ALLEGATO TECNICO – OSSERVAZIONI PER LA VALUTAZIONE DI IMPATTO AMBIENTALE RIFERITA ALLA S.S. 1 AURELIA – VARIANTE ALL'ABITATO DI IMPERIA
1 ° LOTTO FUNZIONALE [rif. Numero Pratica V289b]

Proponente: *DFL TRASPORTI DI MASENTO R. SAS*
Imperia, via Marte 16/6

ALLEGATO TECNICO - OSSERVAZIONI PER LA VALUTAZIONE DI IMPATTO AMBIENTALE E OSSERVAZIONI DI CARATTERE GENERALE RIFERITE ALLA S.S. 1 AURELIA - VARIANTE ALL'ABITATO DI IMPERIA
1 ° LOTTO FUNZIONALE [rif. Numero Pratica V289b]

La tavola "V03PS00TRAPP01B – 05. PROGETTO STRADALE, Svincolo Caramagna, Planimetria di progetto" permette di valutare la sovrapposizione della nuova infrastruttura sul contesto urbano esistente.

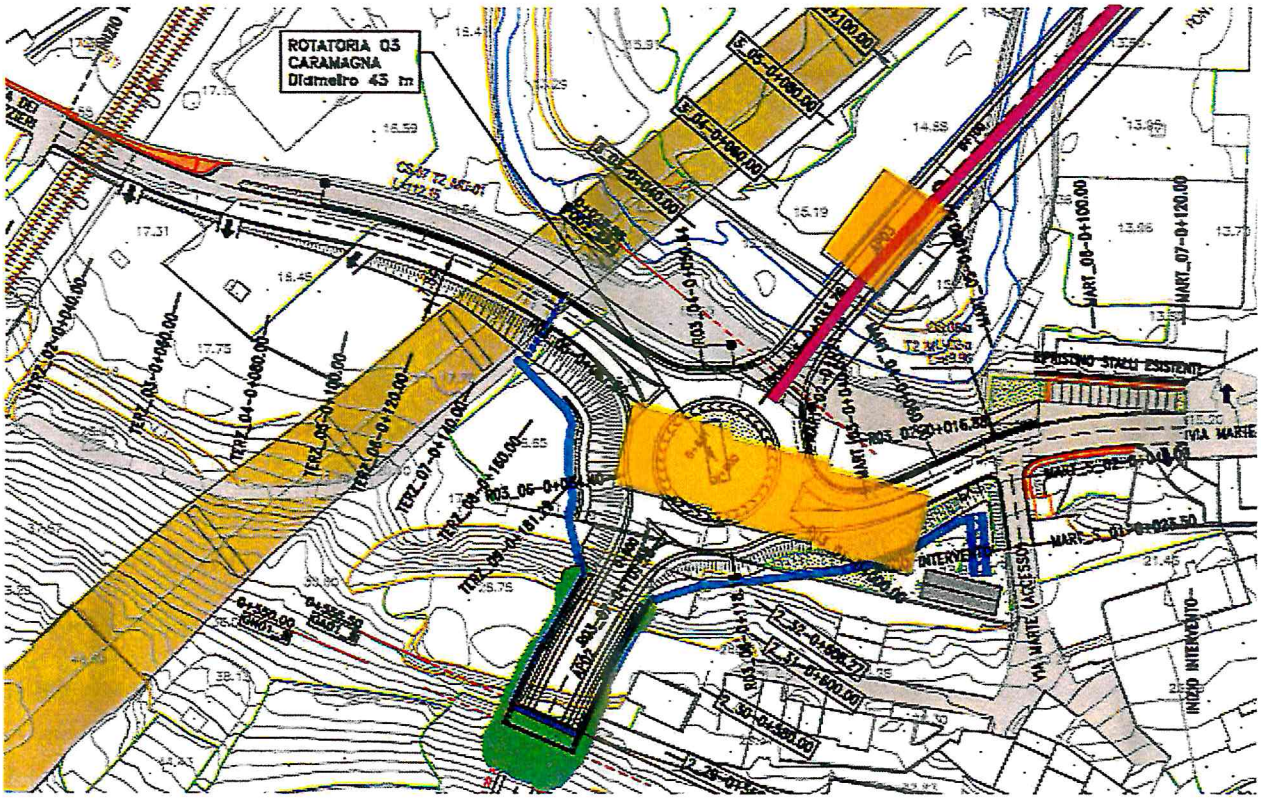
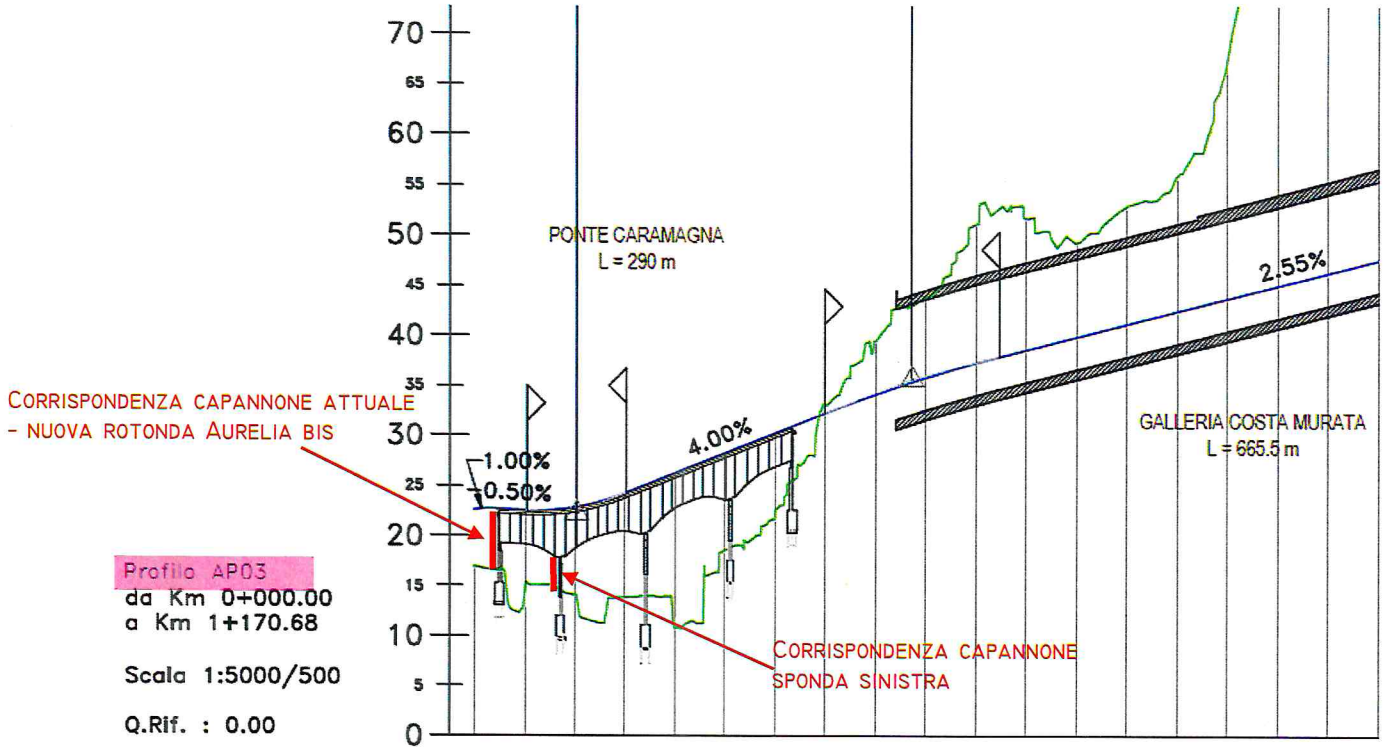
Anzitutto si denota che l'inserimento dell'infrastruttura compromette la sussistenza di tre attività poste lungo via Regione Marte che dovranno essere soppiantate per fare posto al sedime della rotonda a raso.

Si fa presente inoltre che le tre attività produttive, coinvolte nell'abbattimento per fare posto alla rotonda in progetto, danno lavoro a circa 40 famiglie, che per una città di piccole dimensioni come Imperia, costituiscono un indotto considerevole.

Inoltre, lungo il tracciato, sulla sponda all'interno delle anse del torrente Caramagna, è presente un quarto capannone che sarà profondamente intaccato anch'esso dal cantiere dell'Aurelia bis, in quanto il pilone di sostegno sulla sponda sinistra sarà posizionato a ridosso del lato nord del fabbricato.

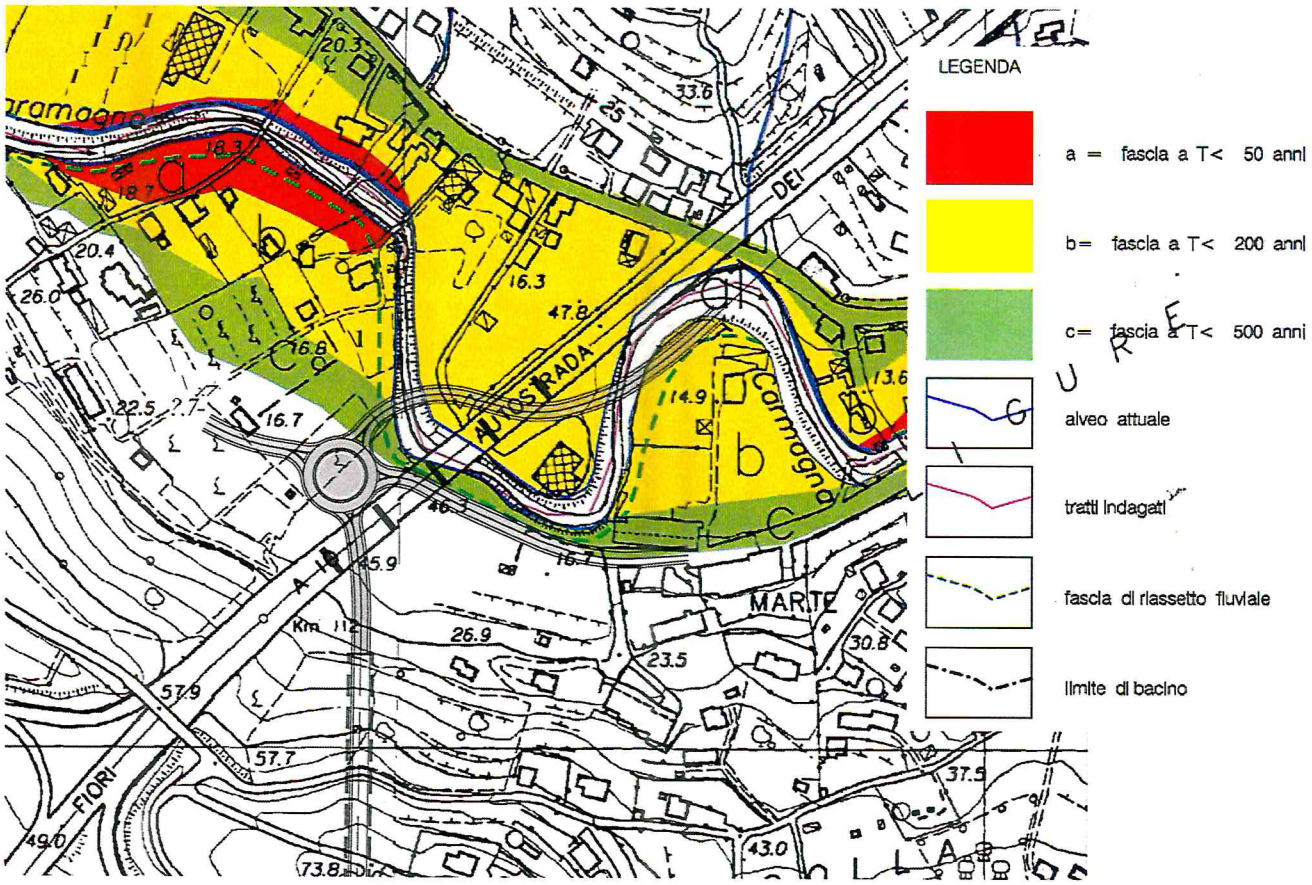
E' stato predisposto un elaborato grafico (Tav.U) per poter esprimere una proposta di variante al progetto attuale, in corrispondenza dello svincolo Caramagna, in modo da mantenere comunque l'impostazione generale del progetto, come previsto da A.N.A.S., evitando però di dover demolire 3 capannoni in cui sono insediate altrettante attività produttive e commerciali, per far luogo ad una rotonda di intersezione a raso tra Aurelia bis e via dei Terzieri e via Marte.

L'elaborato prevede la traslazione della rotonda (di uguale diametro rispetto a quella in progetto) leggermente più a monte, in modo da inserirla tra il tracciato autostradale e quello ferroviario, in un'area agricola e in gran parte in stato di abbandono, già seriamente compromessa.

La variazione prevederebbe una lieve curvatura del tracciato dell'Aurelia bis nella parte terminale della Galleria Monte Calvario proseguendo fino alla rotonda, passando tra due piloni autostradali.

Come detto viene riproposta la rotonda con le medesime dimensioni (circa 50m di diametro) e raggi di curvatura in ingresso ed in uscita uguali a quelli previsti nel progetto definitivo firmato A.N.A.S.

Oltre alle due uscite che permettono il collegamento con via dei Terzieri e via Marte, l'Aurelia bis proseguirà attraversando l'ansa del fiume per lo stesso numero di volte del progetto definitivo e senza interferire con il capannone posto sulla sponda opposta rispetto ai tre capannoni di via Marte.

Tale proposta permetterebbe principalmente di evitare ingenti costi preliminari per l'esproprio delle attività insediate lungo via Marte, spostando il tracciato su terreni agricoli (in gran parte incolti) di minor valore.

Estrapolato Carta delle fasce fluviali – Piano di Bacino Torrente Caramagna
con sovrapposizione dell'infrastruttura proposta in variante

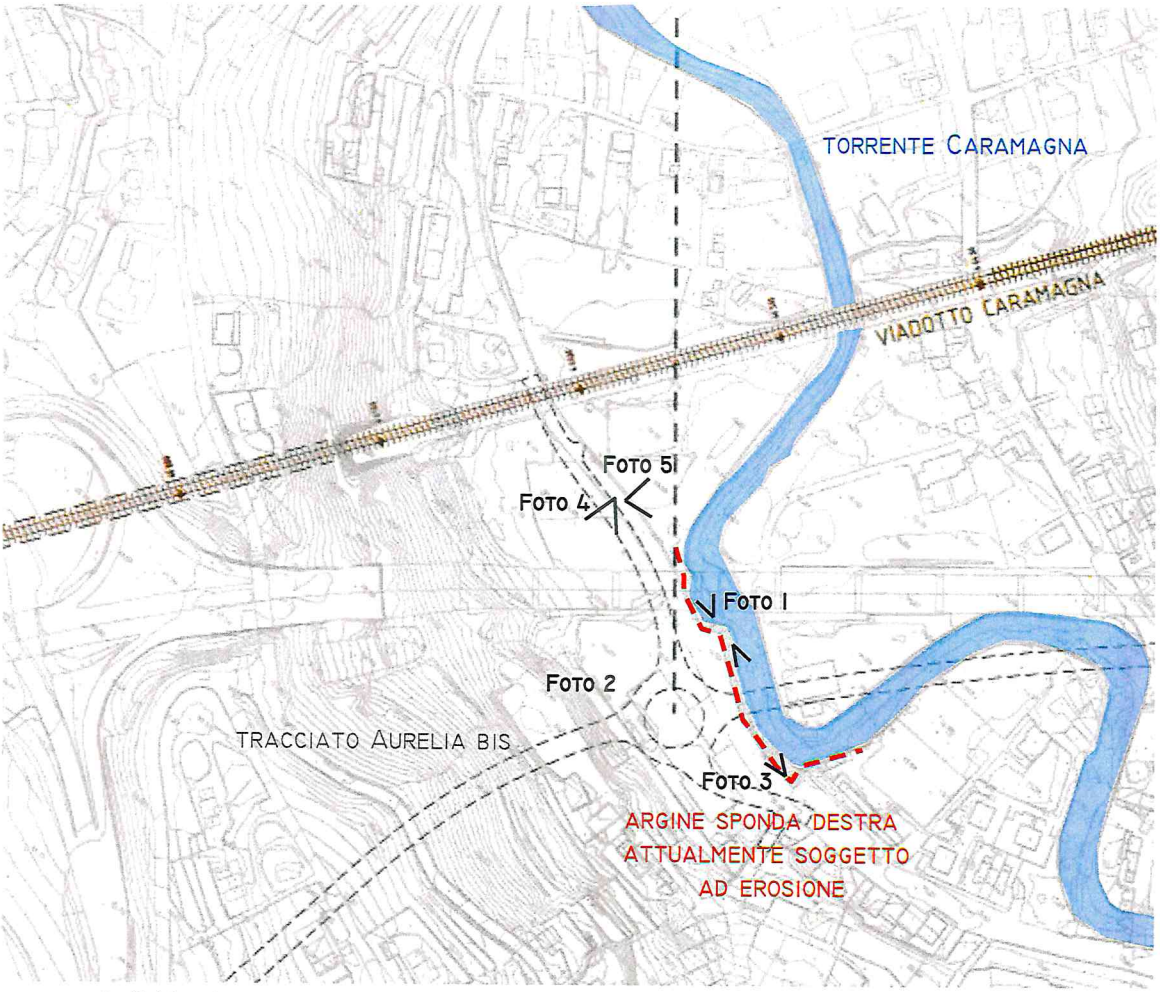
La traslazione della rotatoria permetterebbe di posizionarla sempre in un'area al di fuori rispetto alle fasce fluviali individuate dall'Autorità di Bacino Distrettuale dell'Appennino Settentrionale in riferimento ai torrenti Prino, Caramagna e Inferno (ambito n.5 Prino) ultima variante approvata con D.G.P. n.7 del 15/01/2015.

La posizione della rotatoria nel progetto definitivo, a ridosso della sponda destra in un tratto del torrente inserito tra due anse del fiume in cui sono già evidenti i fenomeni di erosione dell'argine da quel lato ed inoltre dovrà essere realizzato un rilevato per portare la rotatoria ad un'altezza di circa 5,63m più in alto rispetto alla quota attuale del terreno.

La variante proposta invece insisterebbe solo su un'ansa del fiume, a monte rispetto alla zona di erosione.

Individuazione infrastruttura e punti di erosione lungo la sponda destra del torrente Caramagna

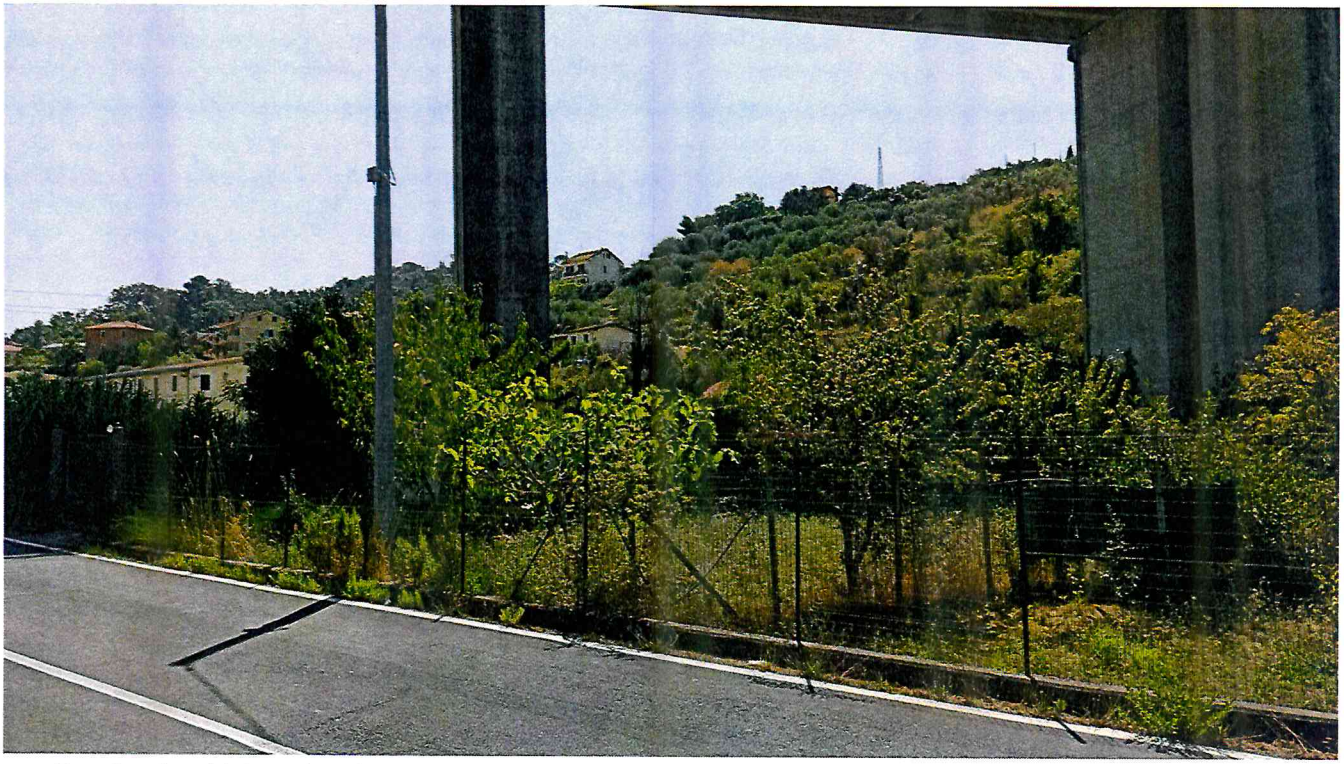
Da un sopralluogo effettuato pochi giorni fa, si evidenziano le problematiche ben visibili dell'arginatura attuale in erosione ed i particolari del sostegno della strada attuale composto da un muretto in calcestruzzo di altezza circa 1,50 metri, direttamente sovrapposto ai precedenti muri di fascia in pietra o in pietra e cemento.

Foto 1 _ vista della sponda destra del torrente da posizione di vista al di sotto del viadotto autostradale in direzione verso monte dove si intravvede la strada "via dei Terzieri" e la ferrovia dietro al canneto

Foto 2 _ vista del greto del torrente a valle rispetto al viadotto autostradale dove si vede una porzione di strada sostenuta da muro di sostegno costruito al di sopra di muro in pietra preesistente, ora coperto dal materiale accumulato lungo la sponda destra

Foto 3 _ particolare della sponda destra dove si vede il muretto di sostegno della strada denominata "via Marte" e il sottostante muro in pietra su cui il riempimento è appoggiato

Foto 4 _ vista dei due piloni di sostegno del viadotto autostradale tra i quali potrebbe passare il tratto dell'Aurelia bis e terreno agricolo sul quale potrebbe essere rilocalizzata la rotonda di svincolo in corrispondenza della valle del Caramagna

Foto 5 _ vista del terreno incolto sul quale potrebbe essere rilocalizzata la rotonda di svincolo in corrispondenza della valle del Caramagna

Dagli elaborati e dai computi metrici non sembra esserci evidenza relativa a nuove opere di arginatura che fungano sia come presidio all'erosione del fiume, sia come sostegno al nuovo rilevato stradale della rotonda.
